第二章 變更後都市設計審議內容說明

2.1 道路景觀規劃設計變更說明

圖 2.1-2 25M-1 道路空間設計路型平面圖

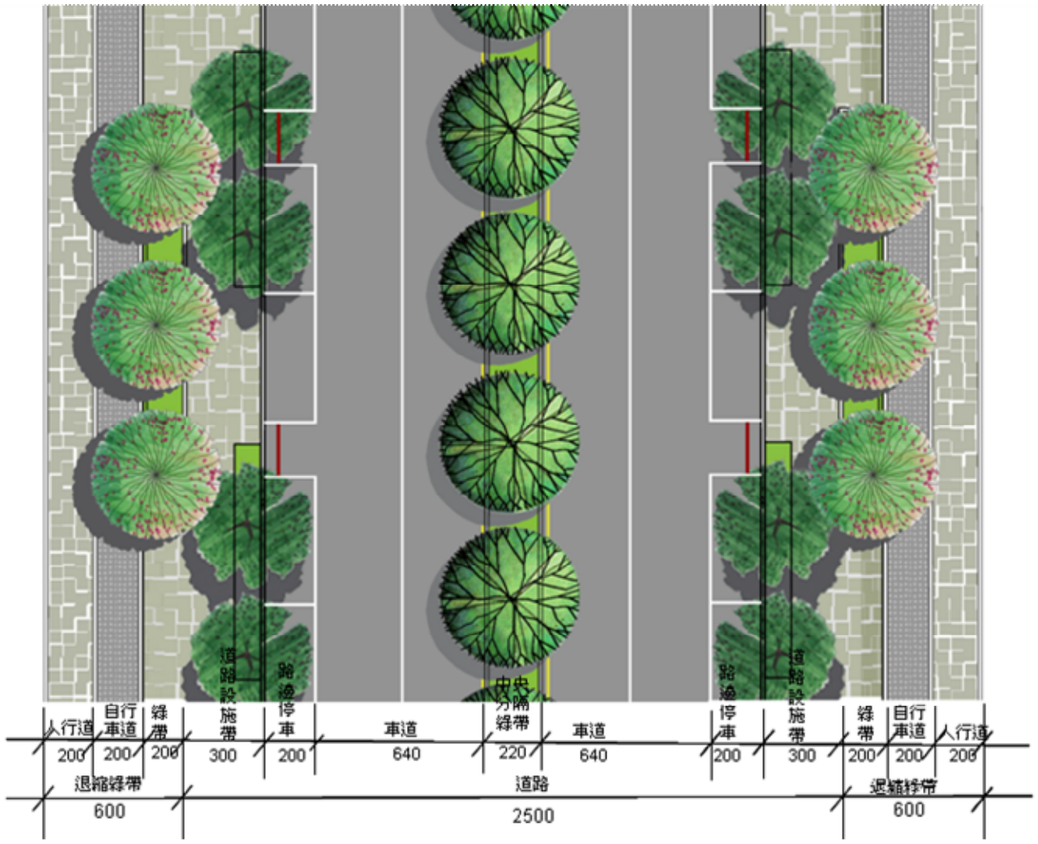
2.1.1 變更為 25M 道路空間說明

為能與豐原交流道附近特定區計畫區內 25 公尺計畫道路銜接，將原 15M-1 調整道路寬度為 25M(25M-1)。

25M-1 道路斷面空間配置左右設置 3M 寬人行道，其中 1M 寬為設施綠帶，每隔 6M 設 1M*8M 的長形植栽槽，中間為 2.2M 中央分隔島規劃綠帶。道路兩側退縮 6M 寬綠帶建議規劃為 2M 寬綠帶/4M 寬自行車及人行道共用。

圖 2.1-4 鐵兼園道位置圖

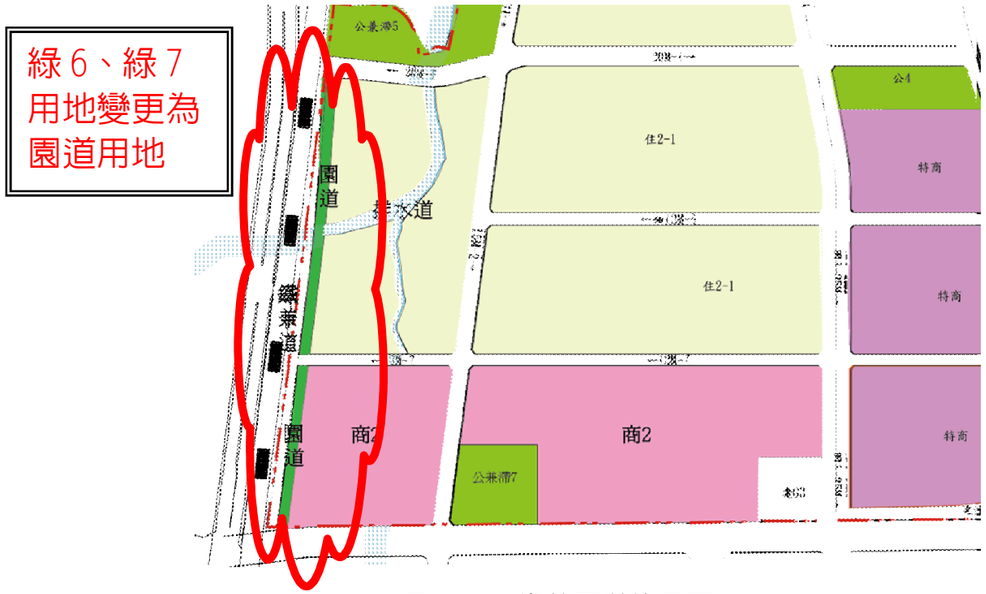
2.1.2 變更後鐵兼園道(原綠地用地)空間說明

考量本案計畫區西南側未來住宅區及商業區日後申請開發及出入需求，於臨接綠6、綠 7 用地變更為園道用地。
